I- Objeto: Dar respuestas aclaratorias a consultas realizadas por interesados y oferentes en el proceso licitatorio.

II- Referencia Nro. Expediente: EX – 2019 4571286 – GDEMZA – MESA#MEIYE

MENDOZA GOBIERNO Ministerio de Planificación e Infraestructura Pública PROYECTO HÍDRICO MULTIPROPÓSITO PORTEZUELO DEL VIENTO	
CIRCULAR ACLARATORIA N°15

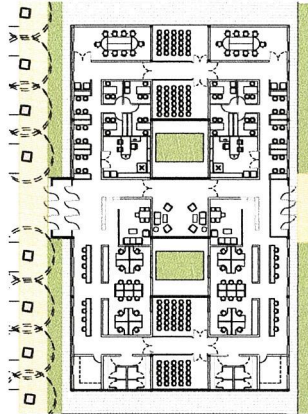
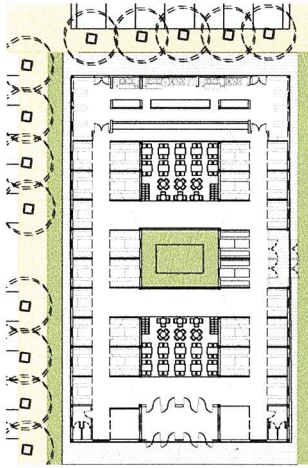
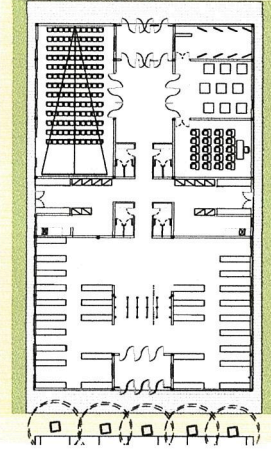
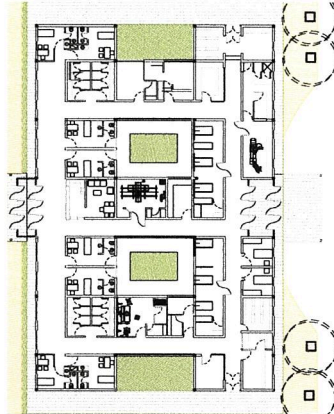
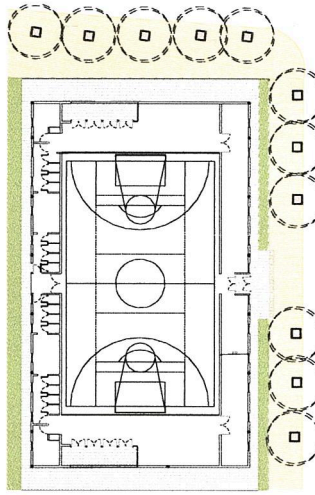
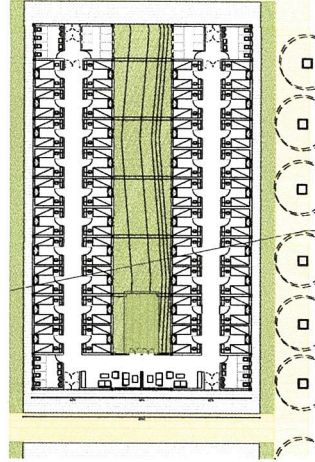
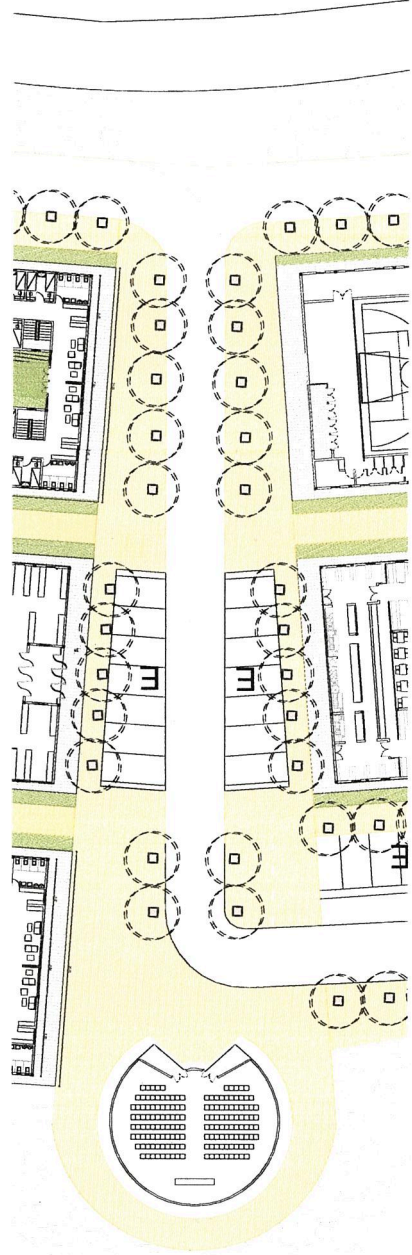
En el Pliego Técnico, 1.1 PDV_ESP.TEC.GEN.PART-OC, Cláusula 14.1 Página 500 de 567 se citan los Planos PE-INT-GEN-002, 003 y 004, los cuales no hemos podido visualizar.

Solicitamos por favor disponibilizar dichos planos..."

RESPUESTA 1: se adjuntan los documentos solicitados y que se detallan a continuación:

- **PE-INT-GEN-002** - INSTALACIONES TEMPORARIAS - UBICACIÓN CAMPAMENTO - ALTERNATIVA 1 - PLANO GENERAL
- **PE-INT-GEN-004** - INSTALACIONES TEMPORARIAS - UBICACIÓN CAMPAMENTO - ALTERNATIVA 1 - EDIFICIOS Y CAMPAMENTOS
- El plano PE-INT-Gen-003 no existe.
